Giber Ringvej Gruppen

Afklaringsnotat 1: VVM og vejstøj

Dette afklaringsnotat belyser centrale faglige, metodiske og retlige spørgsmål om vejstøj i VVM-grundlaget for Giber Ringvej. Notatet tager udgangspunkt i det tidligere fremsendte faktaark "[VVM og vejstøj ved Giber Ringvej](#)" og fokuserer på sundhedspåvirkninger under 58 dB, beregningsforudsætninger, støj på 1. sal, peakstøj, afskærmning og opfyldelsen af VVM-vilkår om støjdæmpende belægning.

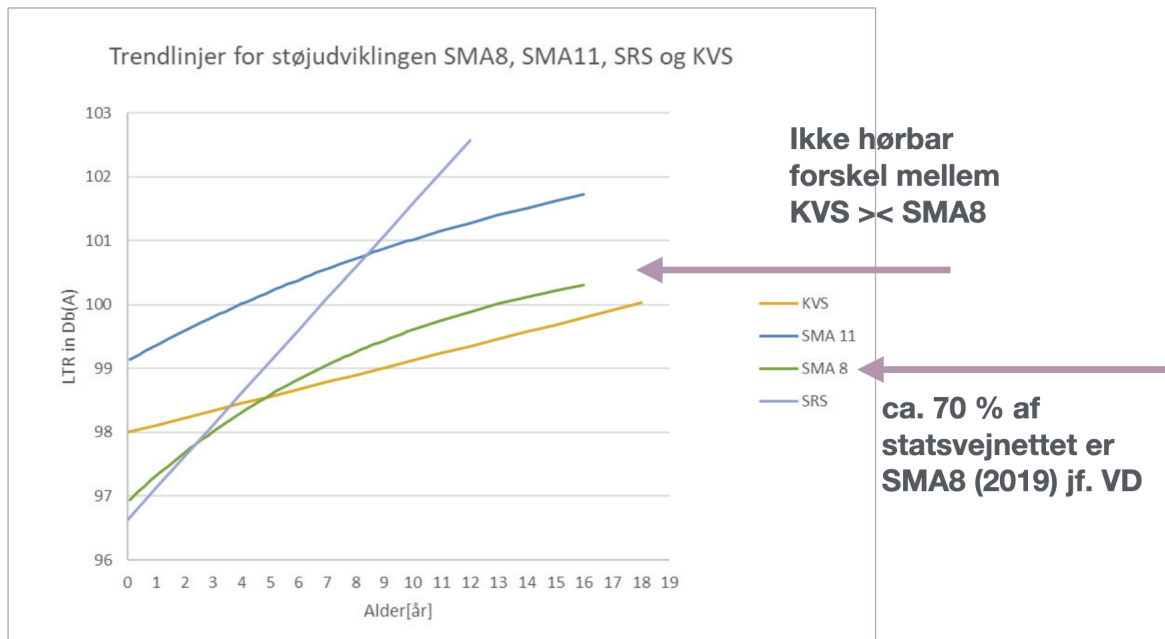
8. Støjkortlægningsbekendtgørelsen vs. VVM-vurdering

Støjkortlægningsbekendtgørelsen anvender lavere kortlægningsniveauer end VVMens grænseværdi på 58 dB

Spørgsmål: Er det korrekt, at boliger under 58 dB ikke indgår i VVM'ens hovedvurdering, men skal kortlægges iht. bekendtgørelsen?
